**A.I.D.L.D.**  
Entretenir  
Promouvoir  
Fédérer pour la  
Levée de la  
Divatte

## Révision du PPRI de la Loire Amont 30/06/2020

Objet : Lecture du projet de révision du PPRI Loire Amont

➤ **Le périmètre futur :**

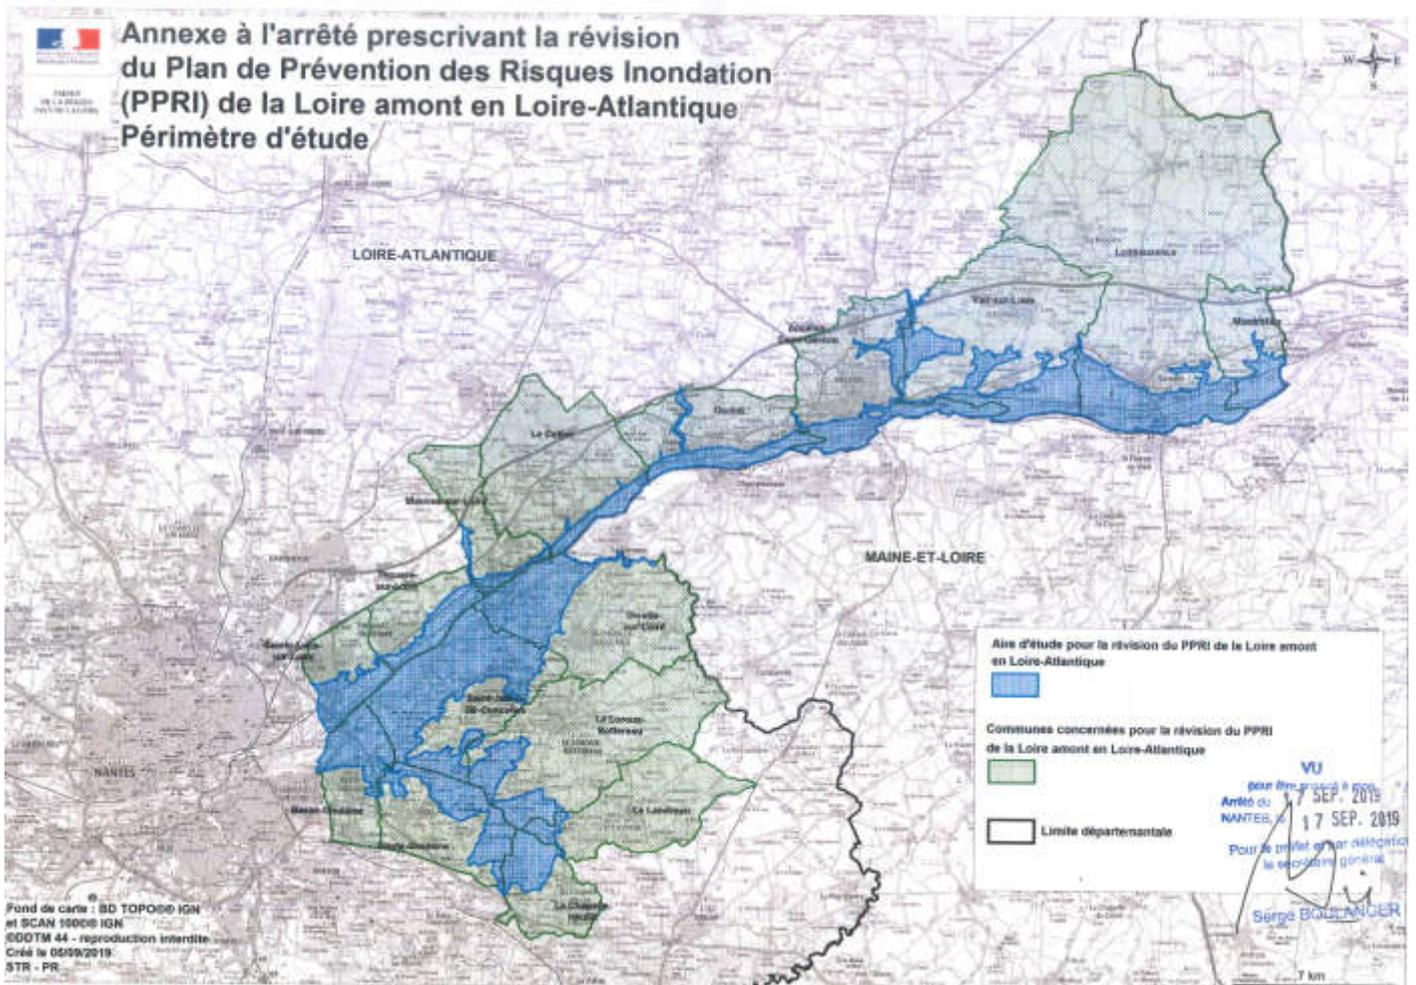
Donc, le périmètre de l'étude a complètement changé, il semble que la digue d'Embreil ne soit plus considérée comme un ouvrage limitant la zone du PPRI, la zone a considérablement grandi vers Le Loroux Bottereau, Basse Goulaine, Le Landreau et La Chapelle Heulin.

- La digue se situe autour de 9,40 m
- L'ancienne déchetterie du Loroux Bottereau à la Carterie est à 9 m
- La station d'épuration du Loroux Bottereau se trouve à 5 m
- L'orsellière au Loroux Bottereau à 8 m
- Carrefour à saint Julien à 7 m
- La Quintaine à St Julien à 6 m
- La Basse rivière à Haute Goulaine à 7/8 m
- La Gagnerie à la Chapelle Heulin à 7 m
- La Bernardière à la Chapelle Heulin à 8,6m
- Bas Briacé au Landreau à 7,5 m

Autre question, comment va s'appliquer la « bande de précaution à l'arrière des digues », on a déjà la zone inconstructible correspondant à 100 fois la hauteur de la digue qui s'applique. Normalement c'est la même chose ?
